漆园服务区加油站南站新建项目安全技术意见书（AY2024055）

安徽省高速石化有限公司
漆园服务区加油站南站新建项目
安全技术意见书
(备案稿)

安徽省高速石化有限公司漆园服务区加油站南站新建项目
安全技术意见书专家意见修改说明

2025 年 4 月 11 日，亳州市应急管理局主持召开了《安徽省高速石化有限公司漆园服务区加油站南站新建项目安全技术意见书》审查会，现根据专家组意见对报告进行修改，修改说明如下表。

图 1-1 平面布置图

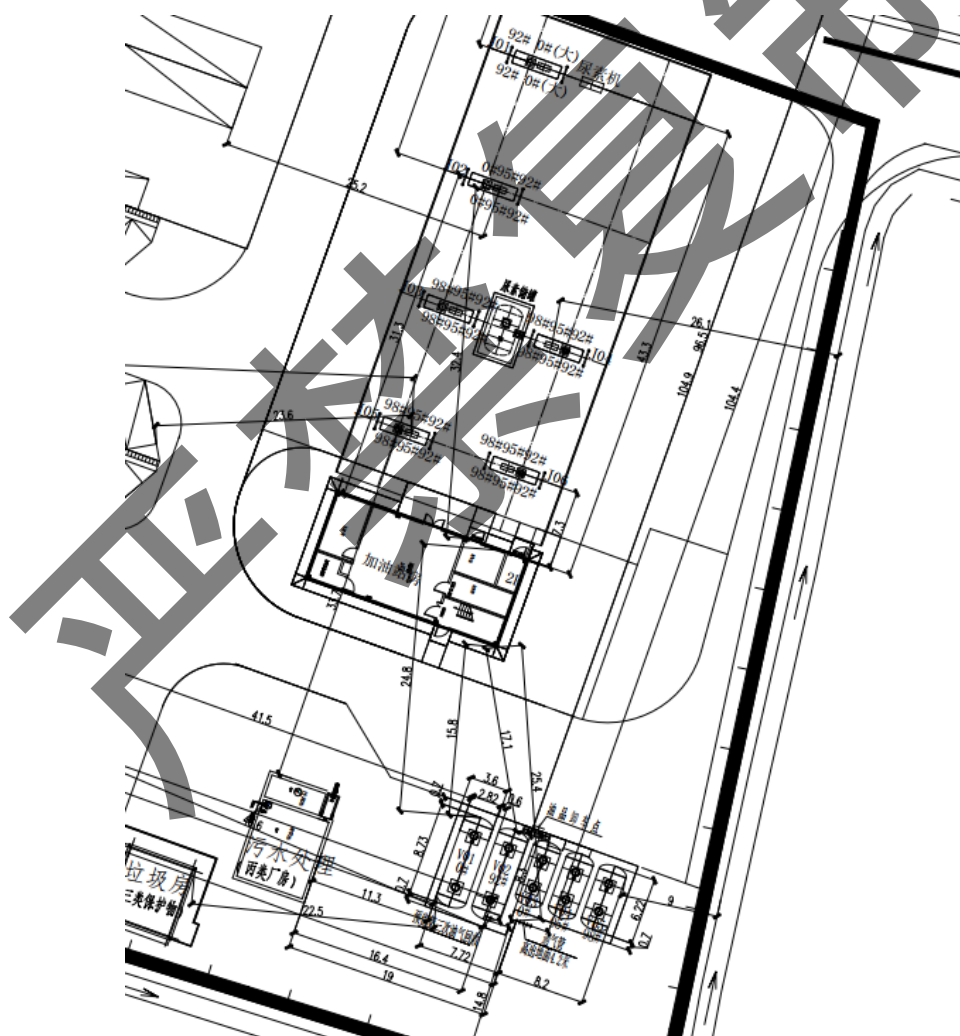
序号	专家评审意见	报告修改情况
1	根据备案表内容，核实评价范围；	根据发改委备案表（附件 4，P80）内容，本项目建设内容不包含 LNG 建设内容（原图纸上为预留设施），LNG 相关内容已在报告及图纸中删除。
2	完善主要建构筑物一览表；	已完善，补充了站房、罩棚的火灾类别及罩棚的建筑面积，具体见表 1-4，P4。
3	核实柴油的火灾危险性类别等理化参数；	已核实柴油火灾危险性、闪点等理化参数，见表 2-1，P18。
4	补充评价方法介绍。	6.2 节已补充安全检查表法、预先危险性分析法、危险度评价法及综合评议法方法介绍，详见 P65-67。
报告已按照专家意见修改。		安徽实华安全评价有限责任公司 2025 年 4 月 22 日
专家意见：投交组进行了修订。 专家组长签字：刘四 2025 年 5 月 6 日
